CONTRATO OTRO SI 861-2025
ACTA 01
13 de febrero 2026

ACTA INFORME 01.
Recorrido en sitio N.01

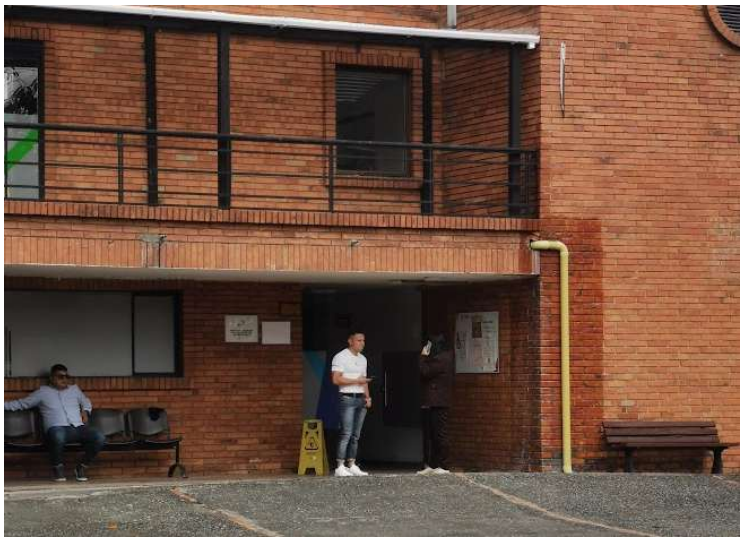
- 4.02 Se solicita rematar el cerramiento del muro ya que presenta una luz de aprox 5 cm
